- DMT TANQUE: considerado endereço do fornecedor? deixar um print no relatório com distancia do endereço do fornecedor

- MEMORIA DE CALCULO: Nomenclatura R03 > R04 (AJUSTAR)

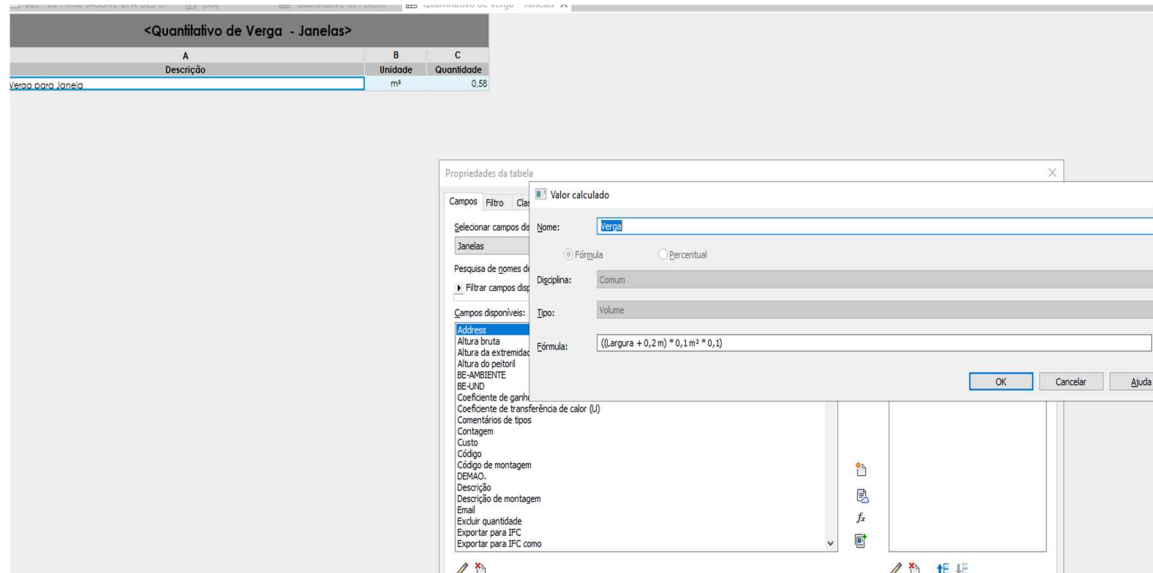
- VERGA: memoria de calculo (relatório c/ vinculo) errada. Seguir conforme entrega anterior com alteração de "x1" em vez de "x2" somente; + Verificar se no projeto esta batendo.
- VERGA porta = janela. verificar formula utilizada

A formula de verga está com essa fórmula, considerando 10x10. Alterar?

O item sinapi de contraverga indicado pelo cliente é comprimento , por isso se considerar a área de tabela do projeto vai dar incongruência

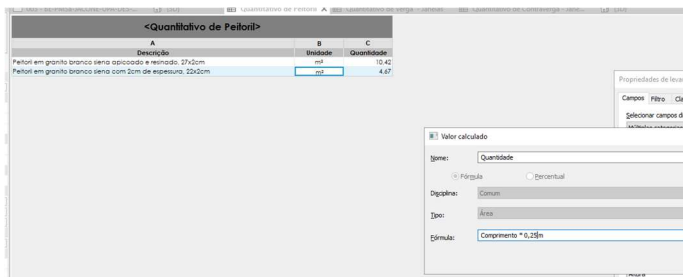
- PEITORIL: Ajustar formula separando 25cm e 27 cm ? conferir com Joao VINCULO formula errada

A FORMULA ESTÁ SENDO APLICADA DE FORMA SIMULTANEA NOS DOIS ITENS, QUANDO ALTERA UM ALTERA O OUTRO
